ANEXO 2

FORMATO DE CONSULTA PÚBLICA

**ANTEPROYECTO DE ACUERDO MEDIANTE EL CUAL SE EXPIDE LA DISPOSICIÓN TÉCNICA IFT-009-2015:
TELECOMUNICACIONES-INTERFAZ-PARTE DE USUARIO DE SERVICIOS INTEGRADOS DEL SISTEMA DE SEÑALIZACIÓN POR
CANAL COMÚN.**

APENDICE A

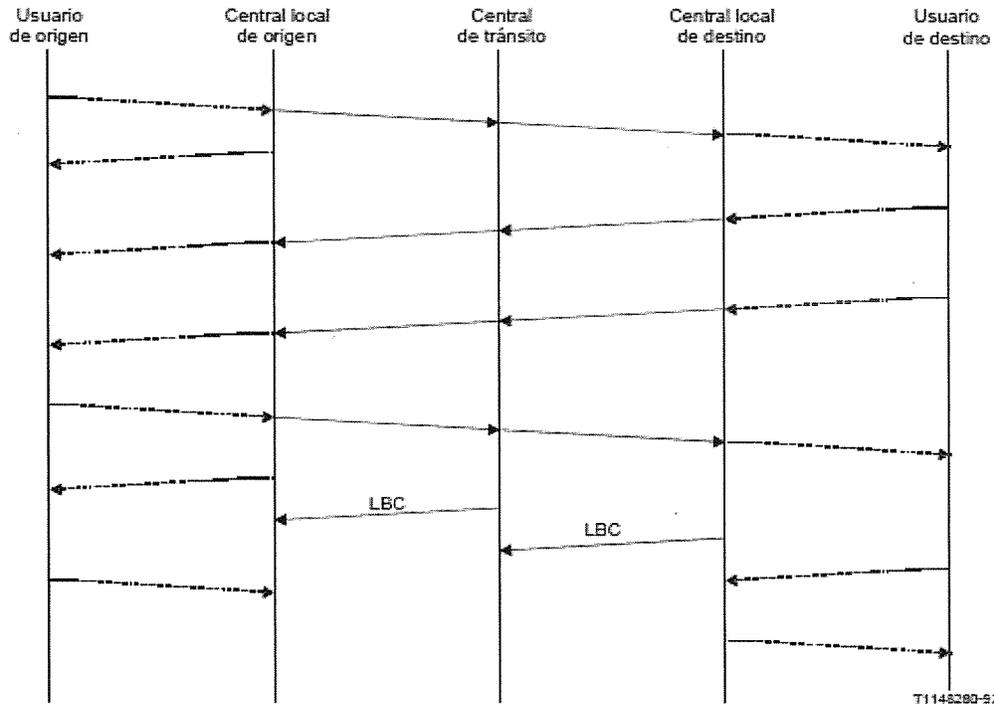
0 1 0 0	} reserva	a	1 1 1 1
0 1 0 0	} reserva					
a						
1 1 1 1						
9.2.2.1.6 Diagrama de Flujo de Mensajes	Figura 49	COMENTARIO: Falta la Figura 49, solo aparece el título y las notas. PROPUESTA: Agregar la figura 49 del numeral 9.2.2.1.6 de la NOM-112-SCT1. (APÉNDICE A)
